**INFORME DE CONTROL ESPECÍFICO N° 013-2023-2-
0347-SCE**

**SERVICIO DE CONTROL ESPECIFICO A HECHOS CON
PRESUNTA IRREGULARIDAD A MUNICIPALIDAD
DISTRITAL DE LAMBAMA**

**"EJECUCIÓN DE LA OBRA CREACIÓN CAMINO
VECINAL PACCAYPATA - KISHUARA - OCOBAMBA
DEL DISTRITO DE LAMBAMA - PROVINCIA DE
ABANCAY - DEPARTAMENTO DE APURÍMAC"**

Imagen n.º 2
Modificación del trazo del eje del camino vecinal desde la progresiva km 03+500 hasta km 04+820

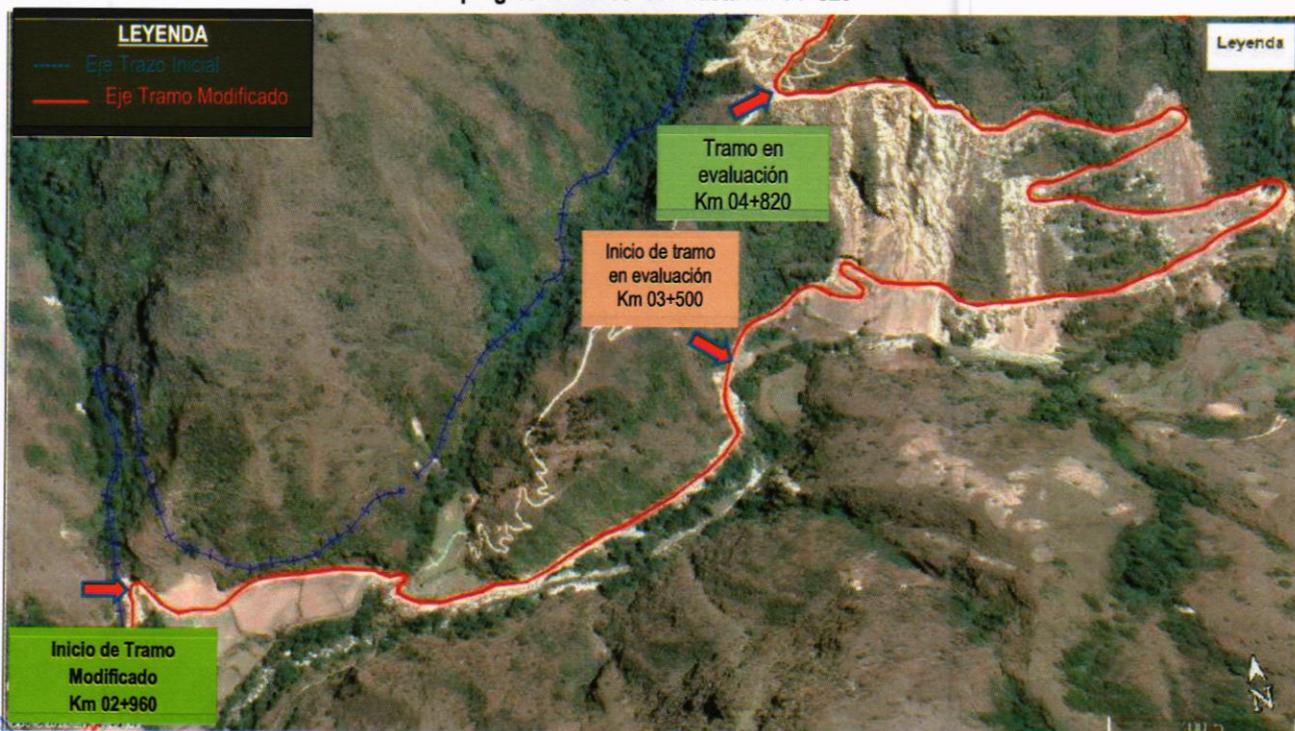
Producto del análisis de los planos PPL-01, PPL-02 y PPL-02, se identificaron tramos críticos en el diseño geométrico en perfil (pendientes), que no guardan relación con los máximos porcentuales permitidos por la norma (10%). En este contexto los planos antes indicados nos muestran las siguientes pendientes:

Como se observa en el cuadro precedente, las pendientes del tramo modificado exceden el máximo permitido en el Manual (10%), afectando la seguridad de la circulación de los vehículos, por las condiciones más desfavorables de la superficie de rodadura y que inciden en la seguridad vial.

Del cuadro precedente se advierte que en el tramo modificado existen 18 curvas y todas incumplen lo establecido en el Manual, al estar debajo del límite permitido de acuerdo a su tabla 302.04 (Radios de 30m), con lo cual se afecta la seguridad de la circulación de los vehículos, dadas las condiciones más desfavorables de la superficie de rodadura.
